MILLENNIUM
CHALLENGE ACCOUNT
SENEGAL II

BULLETIN QUESTIONS / REPONSES N°2 du 22/09/2022

Réf :MCA2/2022/COMPACT/CB/NE03/W05 : DAO Conception détaillée, installation et mise en service de postes AIS et GIS

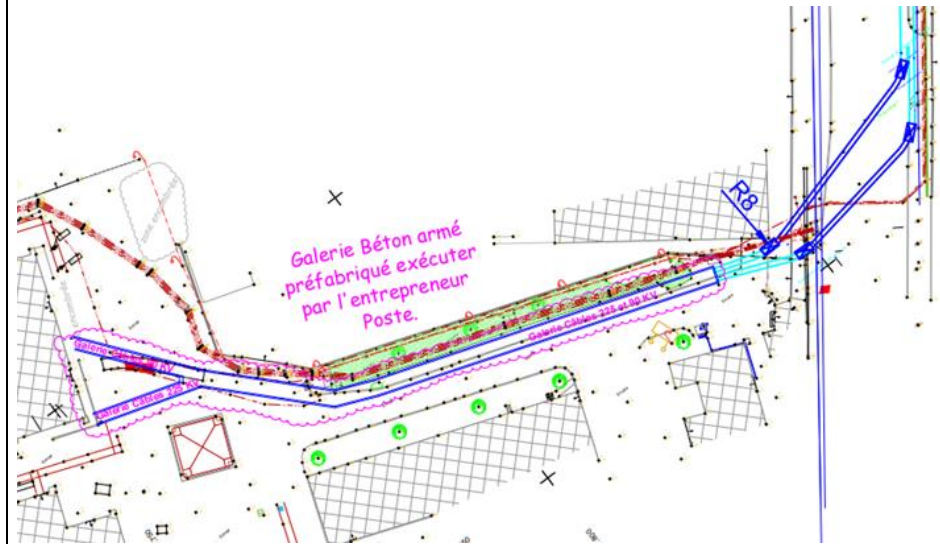
Bordereaux de prix des Travaux de Génie Civil <Galeries Câbles Souterrains HT, Préfabriquée> : le bordereau précise une longueur de 110 ml, et le plan : Poste Bel Air Gallerie BA prefabriquee.dwg précise que c'est pour les arrivées des câble 225 et 90 KV en même temps..et ailleurs dans le scope des travaux de ce poste précise que cette galerie doit arriver jusqu'à la rue Félix Eboué.. Merci de vérifier et confirmer la longueur de ce caniveau

Oui exactement,
Cette Galerie préfabriquée est dédiée pour le passage des câbles 90 et 225 KV en même temps, Comme le montre la figure ci-après extraites des spécifications. Elle s'étend à partir des GIS 90 et 225 du poste de BEL AIR pour arriver juste avant l'Avenue de Felix Eboué ou il y a un passage par forage dirigé, qui ne rentre pas dans le scope de l'Entrepreneur Poste.
La longueur estimée pour une telle galerie est approximativement 110 m.
